Zlepšení kvality vod horního povodí řeky Moravy - II. fáze

změnový list č.		Datum předložení	21. 09. 2015
Ev.č.	ZL-114-S-Z-SO 3.005	Datum schválení	29. 09. 2015
Objednatel	Vodohospodářská zařízení Šumperk, a.s., Jílová 6, 787 01 Šumperk		
Správce stavby	Sdružení API-VRV, vedoucí partner API spol. s r.o., Palackého 12, 150 56 Praha 5		
Zhotovitel	IMOS Brno, a.s., Olomoucká 174, 627 00 Brno		
Změnový list předkládá:	zhotovitel		
Charakter změny:	Práce neobsažené v ZDS xx)		Oprava položek dle skutečnosti
Stavba / objekt / úsek:	3. Město Zábřeh / SO 3.005 - LOKALITA UL. KOMENSKÉHO		
Specifikace změny: Při realizaci stoky 04.1.5 bylo zjištěno odlišné vedení stávající stoky v Havlíčkově ulici, jenž vede přes nově rekonstruovaný dopravní ostrůvek a výstavbou revizní monolitické šachty by došlo ke kolizi. Zhotovitel navrhuje posunutí revizní šachty Š04.1.5-10 = 05.2-1 tak, aby bylo možno provést napojení na stáv. stoku a stávající stoku rekonstruovat realizací monolitického potrubí s čedičovou výstelkou

Iniciační dopis ID-114-S-Z-SO 3.005 - Zkrácení 05.2 - 1.část KT DN 300 - přechodová část

Zkrácení 05.2 - 1.část KT DN 300 - přechodová část - zednické práce, odpočet monol. šachty

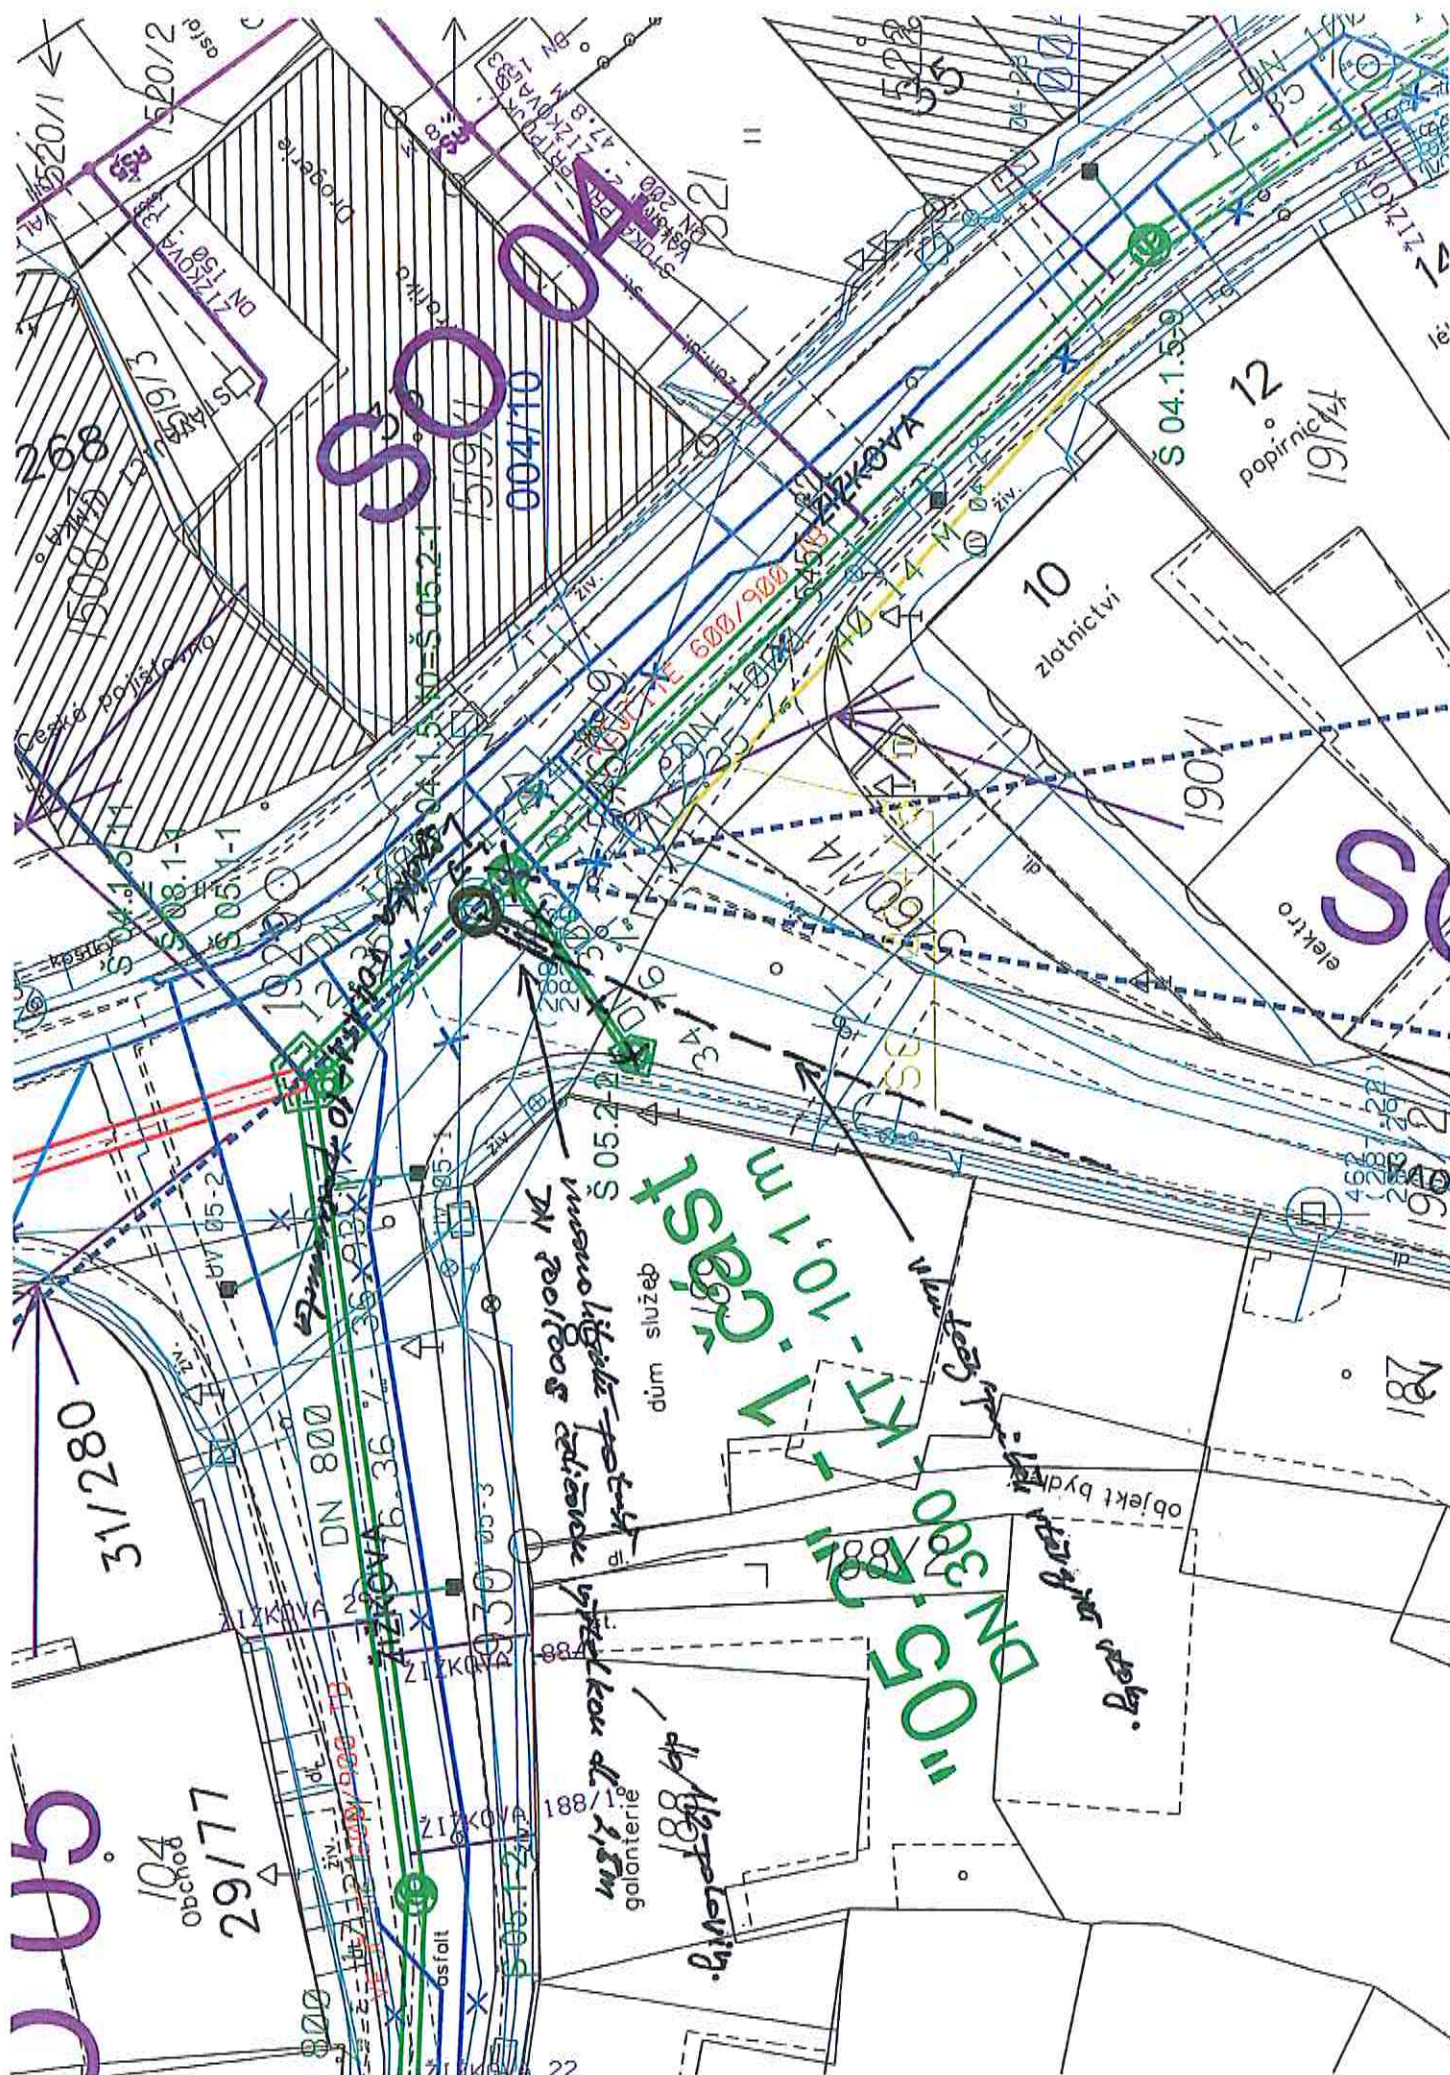
Aktuální stav: Při realizaci stoky 04.1.5 bylo zjištěno odlišné vedení stávající stoky v Havlíčkové ulici, jenž vede přes nově rekonstruovaný dopravní ostrůvek a výstavbou revizní monolitické šachty by došlo ke kolizi.

Návrh řešení: Provést posunutí revizní šachty Š04.1.5-10 = 05.2-1 tak aby bylo možno provést napojení na stáv. stoku, stávající stoku rekonstruovat realizací monolitického potrubí s čedičovou výstelkou.

Projektant s návrhem souhlasí, neboť konkrétní situaci nebylo možno předvídat. V době zpracování zadávací i realizační dokumentace nebyly k dispozici údaje o skutečném průběhu stávající stoky v ulici Havlíčkově. Navržená úprava znamená zjednodušení celého uzlu. Bez navržené úpravy nelze provést napojení stoky 05.2.

Z pozice generálního projektanta s návrhem souhlasíme, neboť konkrétní situaci nebylo možno předvídat. V době zpracování zadávací i realizační dokumentace nebyly k dispozici údaje o skutečném průběhu stávající stoky v ulici Havlíčkové. Navržená úprava znamená zjednodušení celého uzlu. Bez navržené úpravy nelze provést napojení stoky 05.2.

- S navrženým řešením souhlasíme.
